Č. J.: 2014-04-078-05

**VĚC:** Návrh úpravy podloží/pláně**AKCE:** Venkovní bazén Karlovy Vary

## VENKOVNÍ BAZÉN KARLOVY VARY NÁVRH ZLEPŠENÍ ZEMNÍ PLÁNĚ

### Příloha 1: návrh zlepšení pláně

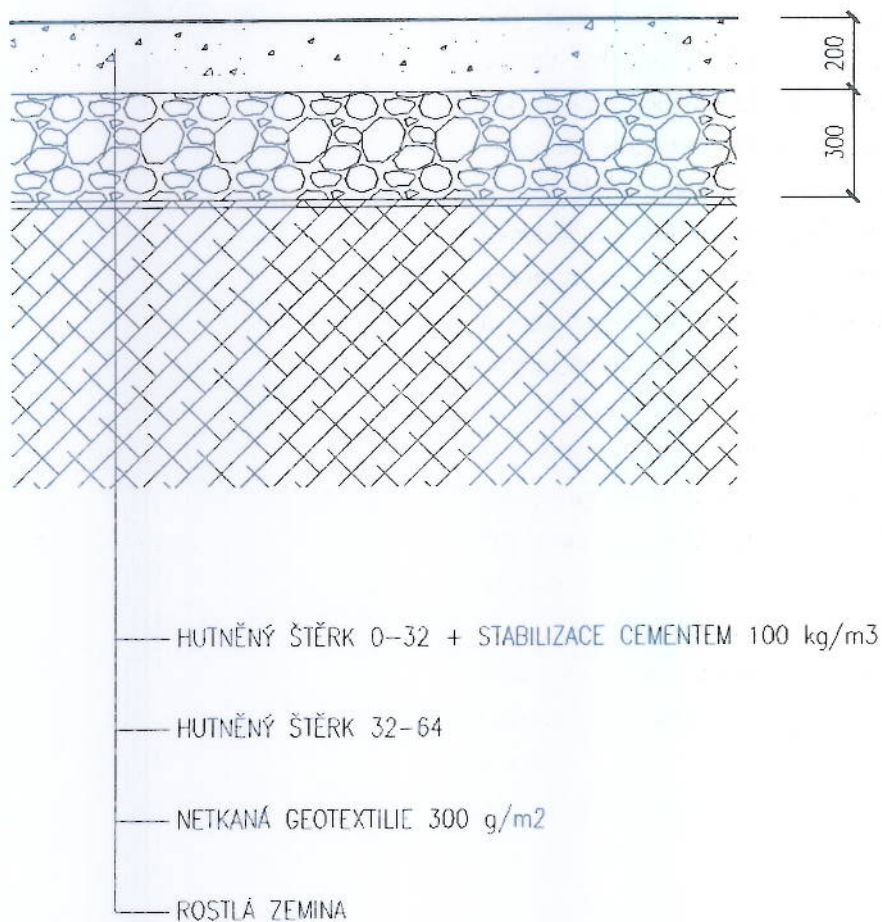
S ohledem na současný stav staveniště viz odstavec výše navrhujeme provést celoplošnou úpravu pláně dle přiloženého schématu v příloze. Stabilizaci podloží je nutné provádět po záběrech cca 2m širokých, nejlépe směrem od krytého bazénu směrem ke svahu. Navržená stabilizace vychází z podmínek ověřených in situ, dostupného IGP a zkušeností zpracovatele. Při optimálním postupu a provedení lze očekávat hodnoty  $E(\text{def},2)$  na úrovni cca 40 MPa.

Pro ověření správnosti návrhu doporučujeme provést dva zkušební záběry v různých výškových úrovních. Jeden záběr bude proveden v prostoru pod plaveckým bazénem a druhý pak v prostoru víceúčelového bazénu. Po provedení dvou zkušebních záběrů a jejich odzkoušení bude rozhodnuto o dalším postupu.
